Optimierung Luftfederbock bei FB100 Luftfederaggregaten

stufenweise ab dem 2. Quartal 2023

- Diese TM02/2023 ist eine Ergänzung zur Einbaurichtlinie GN0040-2 Luftfederaggregate FB100.

Luftfederbock mit Ablauflöchern startet im 2. Quartal 2023

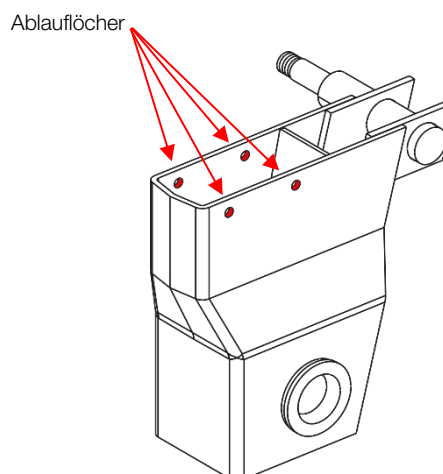
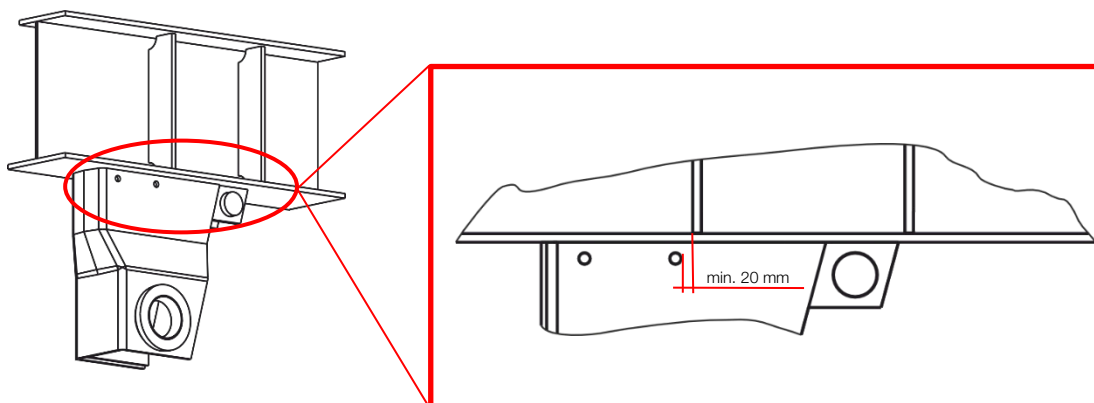
Im Rahmen der kontinuierlichen Optimierung der GIGANT-Produkte wurde der Luftfederbock bei den Luftfederaggregaten mit 100 mm Federbreite (FB100) hinsichtlich Beschichtungen bei Tauchbädern genauer betrachtet.

- An den Seiten des Luftfederbocks werden zukünftig ca. 15 mm von der Oberkante jeweils zwei Ablauflöcher $\varnothing$ 11 mm ergänzt.
- Bei der Positionierung von Seitenabstützungen bzw. Versteifungsblechen im Chassis ist darauf zu achten, dass diese mindestens 20 mm entfernt von den Ablauflöchern platziert werden.
